INFORME DE VISITA DE CONTROL
N° 8969-2026-CG/GRAP-SVC

VISITA DE CONTROL
MUNICIPALIDAD PROVINCIAL DE ABANCAY
ABANCAY, ABANCAY, APURÍMAC

**“EJECUCIÓN DE LA INVERSIÓN MEJORAMIENTO DEL
SERVICIO DE MOVILIDAD URBANA EN VÍAS LOCALES DE
LA AV. PANAMÁ DEL DISTRITO DE ABANCAY DE LA
PROVINCIA DE ABANCAY DEL DEPARTAMENTO DE
APURÍMAC”**

Imagen n.° 1
Nivel de vereda y sardinel por encima del nivel de la calzada

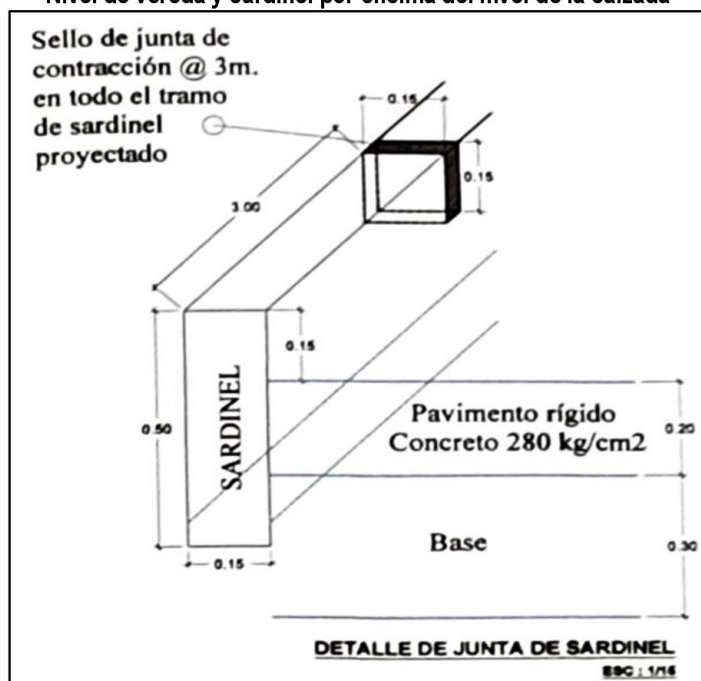
En el expediente técnico, se identificó el “Plano de secciones”, lámina PS-02, donde se observa que todas las secciones transversales señalan que las veredas tienen un nivel de piso terminado que se encuentra sobre la calzada, y según “Plano de detalles pavimento y vereda”, lámina PD-01, el desnivel sería de 15 cm sobre el nivel de la calzada, tal como se muestra a continuación:

Sin embargo, según las inspecciones realizadas el 26 de mayo y 15 de junio de 2026, en el tramo comprendido entre la Av. Venezuela y la Av. Víctor Raúl Haya de la Torre, se identificaron en diferentes sectores, que la vereda construida no se encuentra a 15 cm sobre el nivel de la berma o calzada, tal como lo establece en el "Plano de detalles pavimento y vereda", lámina PD-01, del expediente técnico, conforme lo siguiente.

- En la cuadra 2, cruce con Jr. Nicaragua, se identifica la existencia de la vereda por debajo del nivel de la calzada.
- En la cuadra 4, entre la cuadra 4 entre la Av. Argentina y la Av. Perú se observa la existencia de nivel de vereda por debajo del nivel de la calzada, asimismo, se observa la existencia de dos (2) tramos de graderías ubicadas en la vereda, que habrían sido proyectadas para alcanzar el nivel de ingreso a la vivienda.

- En ambos extremos de las cuadras 5 y 6, se observa que la vereda, la rampa y calzada, se encuentran a prácticamente a un mismo nivel.
- En el cruce de la Av. José María Arguedas, se identifica que la vereda y la calzada se encuentran al mismo nivel.

Al respecto, el nivel de la vereda no fue considerado en la elaboración del expediente técnico, porque se proyectó una altura típica y constante para su construcción, que resultó incongruente con la realidad y no fue advertido en la evaluación y aprobación del referido expediente técnico.

En ese contexto, durante la construcción de la obra, los profesionales encargados de la ejecución y supervisión no habrían realizado las correcciones de acuerdo a lo establecido en los planos del expediente técnico, relacionados con el nivel de la vereda respecto al nivel de la calzada, y habrían procedido con la ejecución física según lo señalado en el expediente técnico, sin realizar mayor análisis al respecto.

De esta manera, la Entidad está ejecutando la obra con planos del expediente técnico, que considera niveles de piso terminado de veredas, que incumplen las exigencias del Reglamento Nacional de Edificaciones, y que no fue advertido antes de su construcción, en la evaluación y aprobación del expediente técnico; tal como lo exige la normativa para ejecutar obras por administración directa.

“ PLANO DE DETALLES PAVIMENTO Y VEREDA, LÁMINA PD-01

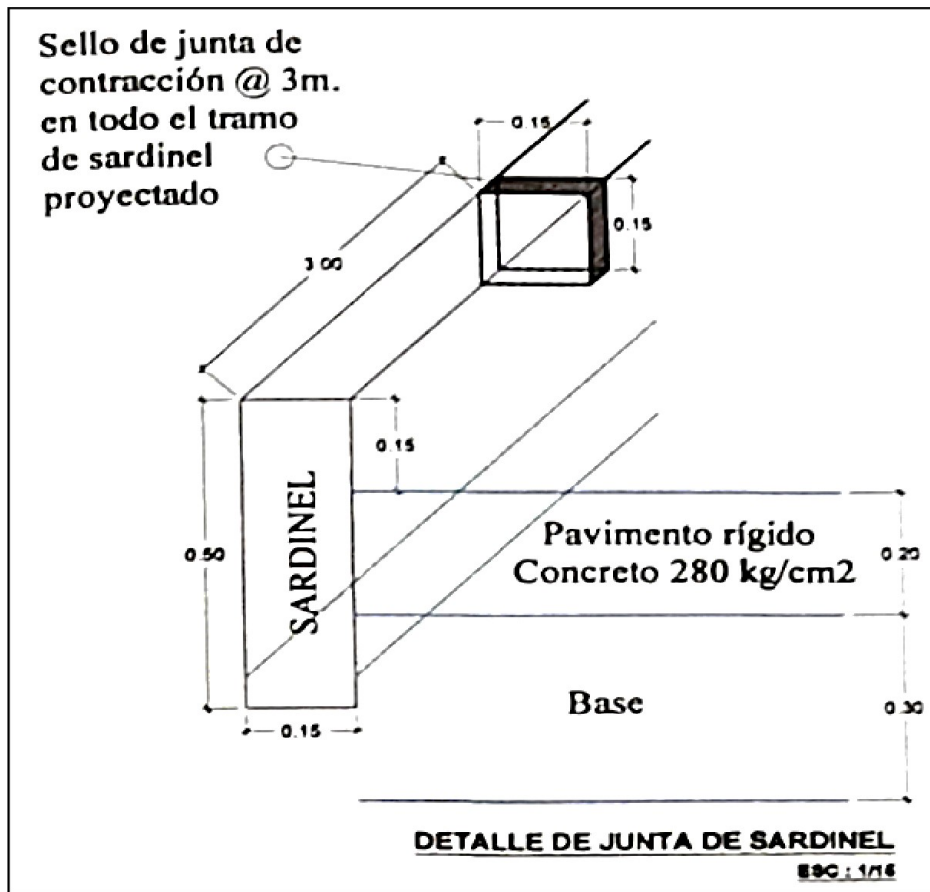
Según “Plano de detalles pavimento y vereda”, lámina PD-01, el sardinel es una estructura única y monolítica de 0.50 m de altura, que debe sobresalir 0.15 m sobre el nivel de pavimento, tal como se muestra en la siguiente imagen.

Sin embargo, según la inspección física, en el tramo comprendido entre la Av. Perú y la Av. Víctor Raúl Haya de la Torre se identificó que la construcción del sardinel no se realizó en forma monolítica, habiéndose completado la construcción sobre un vaciado realizado anteriormente, asimismo, teniendo en cuenta que el sardinel construido previamente, estaba al nivel de la berma o calzada, entonces no tendría la altura de 0.50 m establecida en el expediente técnico, porque, según expediente técnico, el sardinel debe sobresalir 0.15 m sobre el nivel de la berma o calzada, en igual situación se tendrían los tramos donde la vereda, sardinel y calzada se encuentran al mismo nivel.

En ese contexto, en los tramos donde el nivel de la vereda, el sardinel y la berma o calzada se encuentran a un mismo nivel, los sardineles así contruidos no tendrían la altura de 0.50 m establecido en el expediente técnico, toda vez que, para que así sea, el sardinel debería sobresalir 0.15 m sobre el nivel de la berma o calzada.

Imagen n.º 2
Sección de canal de evacuación pluvial de concreto armado – estructura monolítica en U con tapa

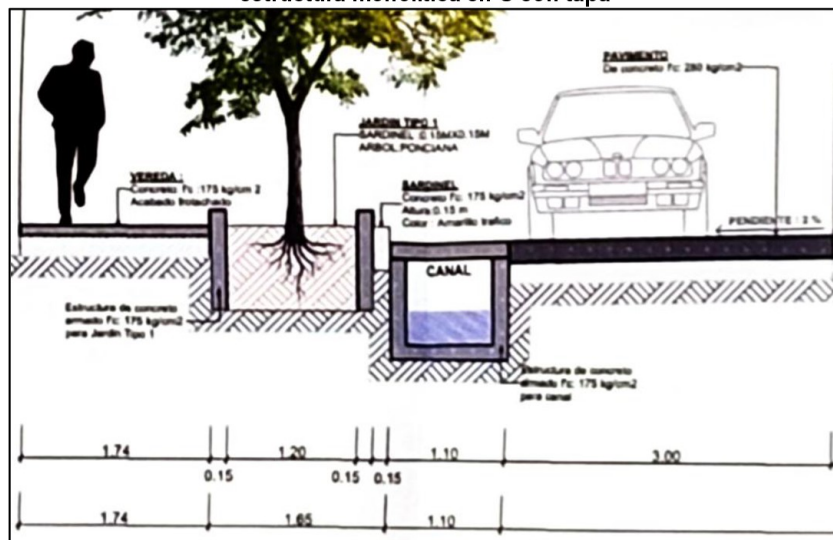
Según “Plano de corte transversal cuadra 4, 5 y 6 Av. Panamá”, lámina AR-08, el canal de evacuación pluvial, está conformado por una estructura de concreto armado $f'c=175 \text{ Kg/cm}^2$, respecto a la estructura del canal, se observa que está conformada por dos componentes: una sección única tipo “U” de concreto armado y una losa de concreto armado, tal como se muestra en la imagen.

Sin embargo, según la inspección física del 26 de mayo de 2026, se evidenció que en la base del canal se realiza el colocados de un contrapiso de concreto simple, que no forma parte de la estructura planteada en el plano, tal como se constató en el tramo comprendido entre la Av. Perú y la Av. Víctor Raúl Haya, conforme se observa en la fotografía tomada durante la inspección física.

Por lo tanto, la construcción del canal de drenaje, efectuado por parte del personal técnico de la obra, no estaría realizado según lo establecido en el expediente técnico.

Imagen n.º 3
Secciones de canal de drenaje según expediente técnico

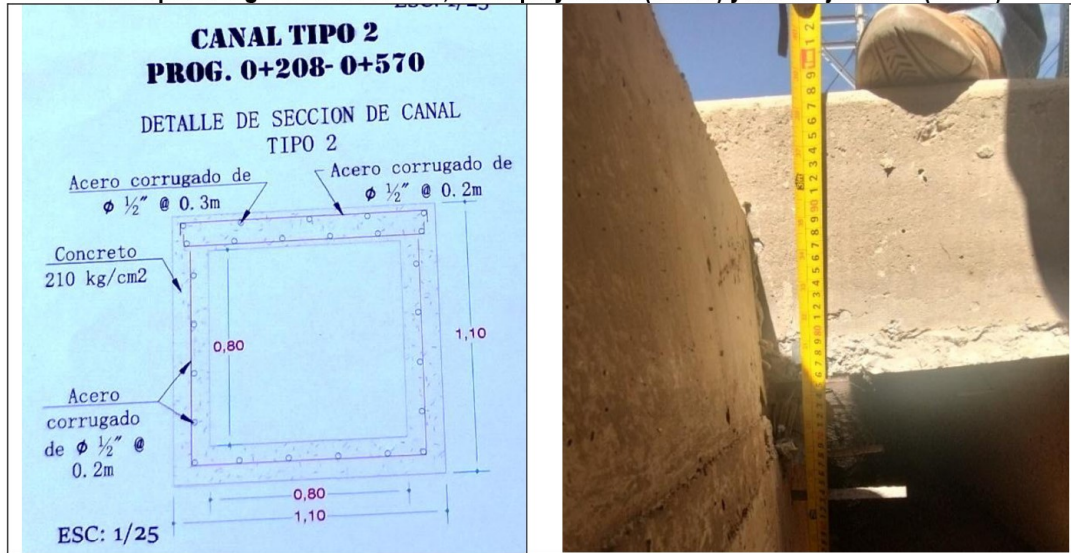
Por otra parte, el expediente técnico presenta el resumen de sección del canal por tramos, donde se observa que en el tramo comprendido entre la Av. Perú y la Av. Víctor Raúl Haya, la sección es de 0.80 m de ancho por 0.80 m de alto.

Sin embargo, según inspecciones físicas del 26 de mayo y 15 de junio de 2026, se verificó que la sección del canal es de 0.80 m de ancho por 0.75 m de alto, en ese sentido, hay incompatibilidad entre la construcción del canal de evacuación de aguas pluviales, en el tramo comprendido entre la Av. Perú y la Av. Víctor Raúl Haya, y lo establecido en el expediente técnico, porque, para el tramo se estableció un canal tipo 2, progresiva 00+208 a 00+570.
